**Do naszych użytkowników
respiratora Oxylog VE300 z systemem uchwytu mocującego (mocowanie ścienne)**

Ważna informacja dot. bezpieczeństwa!!!

**Respirator Oxylog VE300 może odpaść od mocowania ściennego.
Wada dotyczy wyłącznie systemu uchwytu mocującego, NIE zaś pozostałych
urządzeń!**

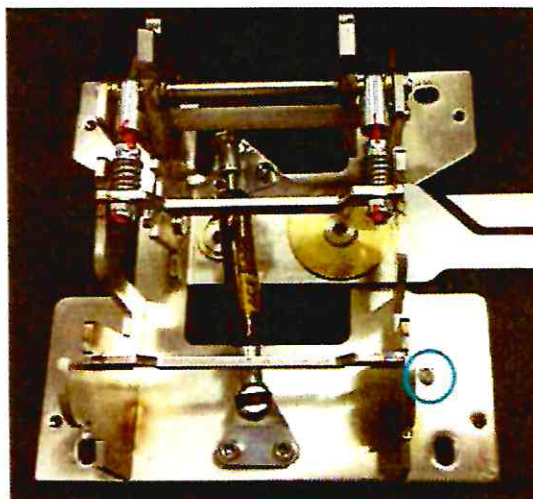
W trakcie prowadzenia stałych badań rynkowych poinformowano nas o wystąpieniu łącznie dwóch przypadków polegających na odłączeniu się, lub dużej łatwości odłączenia się respiratora Oxylog VE300 od ściennego uchwytu mocującego. Przyczyną tej sytuacji jest fakt, iż sprężyna uchwytu mocującego nie została napięta do wyszczególnionej wartości. Może to prowadzić do poluzowania urządzenia ze względu na działanie sił zewnętrznych, zwłaszcza podczas jego pozycjonowania, a w najgorszym przypadku – do jego upadku na pacjenta lub użytkownika. Jak dotąd nie mamy żadnej wiedzy o jakichkolwiek przypadkach urazów odniesionych z tego powodu przez pacjentów lub użytkowników. Nie można, jednakże, wykluczyć takiego ryzyka ze względu na ciężar urządzenia.

Systemy uchwytu mocującego pozbawione błędów można rozpoznać po małym czarnym oznakowaniu widocznym po zdjęciu szarej pokrywy (oznaczone niebieskim kółkiem na ilustracji obok).

Wraz z niniejszą Informacją przesyłamy Państwu bezpłatnie nowy, pozbawiony powyższej wady system uchwytu mocującego.

Prosimy zdemontować Państwa dotychczasowy uchwyt mocujący.

Prosimy zamontować nowy system uchwytu mocującego i sprawdzić poprawność jego instalacji zgodnie z instrukcją montażu.
